「（仮称）名駅三丁目計画」
建設事業に係る見解書

（大規模建築物の建築）

平成 23 年 2 月

三菱地所株式会社

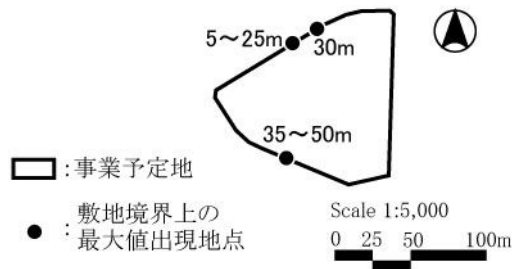
項 目	意 見 の 概 要
騒 音	〔建設機械の稼働について〕 p. 151 建設機械の稼働による騒音予測条件で、主要な建設機械の音圧レベル等の表に「低騒音型」の備考があるが、このうち、低騒音型でないもののうち、アースドリルは国土交通省が平成 22 年 9 月現在で 37 機種を低騒音型として指定している。また、トラッククレーンも 69 機種を低騒音型として指定している。これらの建設機械に低騒音型を使用しない理由を明記すべきである。 p. 151 建設機械の稼働による騒音予測条件で、主要な建設機械の音圧レベル等が表に掲げられているが、周波数特性が F, C, A とばらばらであり、測定位置も 5, 7, 10, 20m とばらばらである。こうした生データは資料編とし、ここでは、A 特性のパワーレベルなどに統一したほうが、どの音源に注目して対策を講じたらいいかわかりやすい。

各建設機械の音圧レベルをA特性パワーレベルに換算した表は、下記に示すとおりです。

なお、この表は、評価書に記載します。

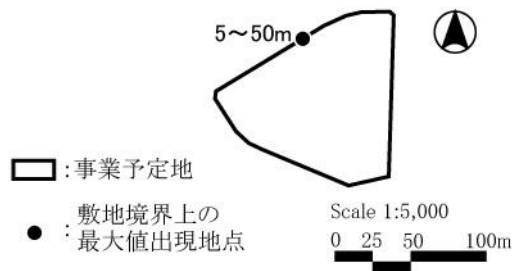
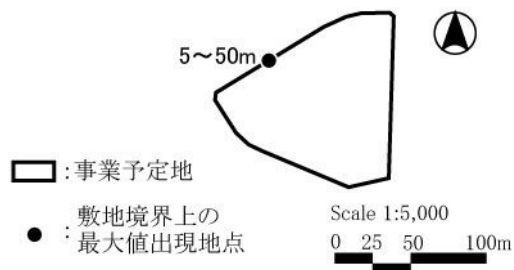
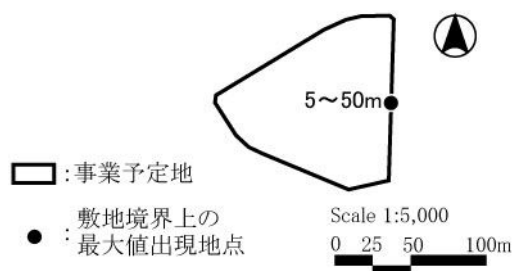
項 目	意 見 の 概 要
騒 音	〔建設機械の稼働について〕 p. 152 建設機械の稼働による騒音予測で、高さ別の結果が示されているが、境界線のどの位置での高さ別なのかがわかるようにすべきである。「高さ別のうち、地上 5～50mについては敷地境界上の最大値を、」では不親切であり、どの音源がどれだけ影響しているかの想定もできない。

各ケースの地上5～50mにおける敷地境界上の最大値出現地点は、下図に示すとおりです。
 なお、この図は、評価書（資料編）に記載します。
